Mýrdalshreppur

1. Febrúar 2010

Athugasemdir vegna aðalskipulags Mýrdalshrepps

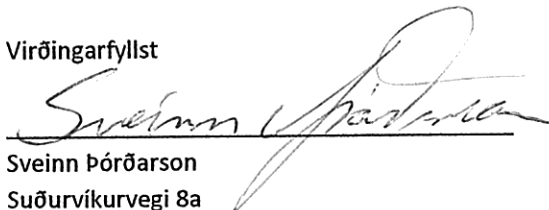
1. Ég geri alvarlegar athugasemdir við að ekki eru sýndar fleiri gönguleiðir á aðalskipulagsuppdrætti, þar sem skipulags-og byggingarnefnd var búin að vera með mikið fleiri tillögur til skoðunar, en þær mátti ekki setja inn á skipulagsuppdrátt án samráðs við landeigendur (sem var mjög mikilvægt þar sem einstaka rolla gæti styggst við mögulega umferð ferðamanna á afréttum og heiðum), og vegna þess að slíkt gæti haft skaðabótaskyldu í för með sér fyrir sveitarfélagið. En sömu menn telja að sér séu allir vegir færir með að setja veglínur inn á skipulagsuppdrátt án nokkurs samráðs við landeigendur og þá hljóta þeir að gera sér grein fyrir því að það getur eins bakað sveitarfélaginu skaðabótaskyldu.

Og því krefst ég þess að þær gönguleiðir sem gönguleiðahópurinn var búinn að leggja til að yrðu settar inn á aðalskipulagið verði allar settar þar inn.
